Einwohnergemeinde Oberhofen am Thunersee

Hochwasserschutzprojekt Riderbach

Überprüfung des Projektes von 2013

Bern, 03.06.2026

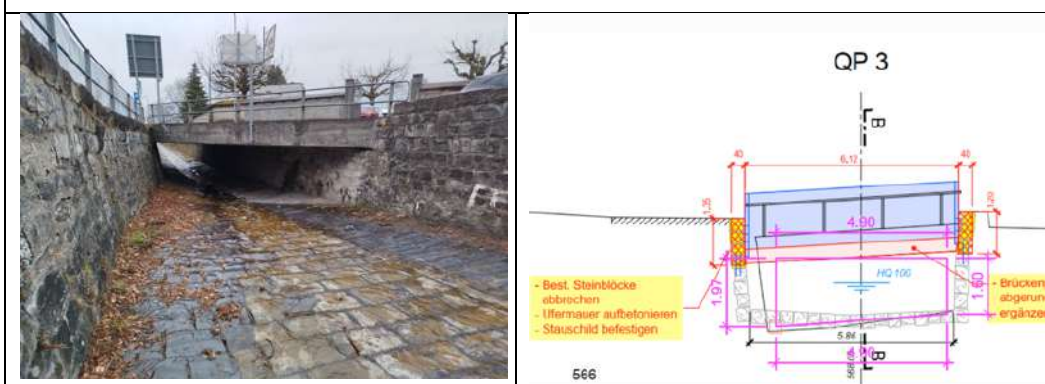
Projekt 2013 : 14.8 m²
 Aufnahme 2026: 16.2 m²
 → Abweichung +10% da Swisscomleitung nicht mehr vorhanden

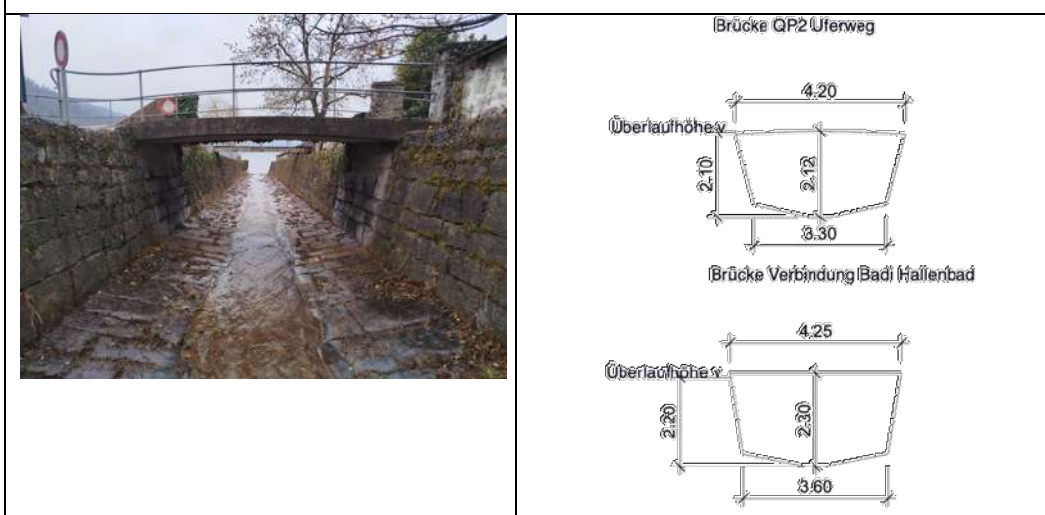
Projekt 2013: 9.1 m²
 Aufnahme 2026: 8.7 m²
 → Abweichung -5%

Abbildung 38:
Bestehende Gefahren-
karte. Quelle:
www.topo.apps.be.ch

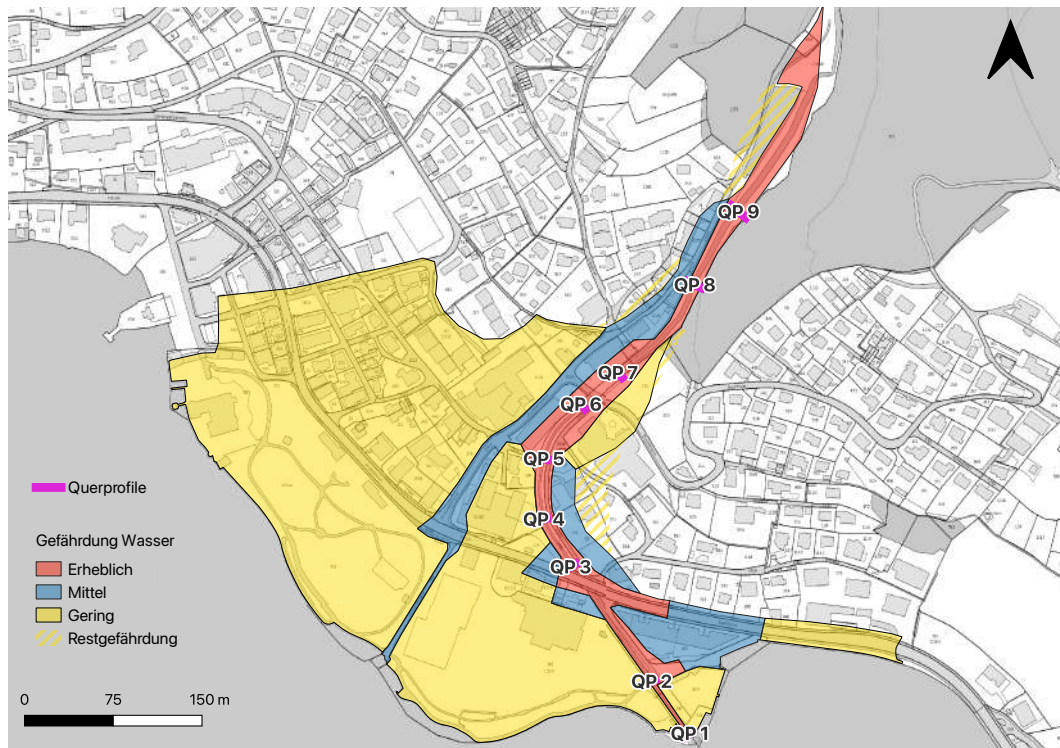
Die bestehende Gefahrenkarte weist entsprechend keine Schwachstellen im Bereich der Bachschale sowie zwischen den Brücken der Staatsstrasse und auf Höhe der Trafostation der BKW AG aus. Die Ergebnisse zeigen, dass die bestehende Gefahrenkarte die Gefährdungssituation im Untersuchungsperimeter teilweise unterschätzt und relevante Schwachstellen nicht erfasst.
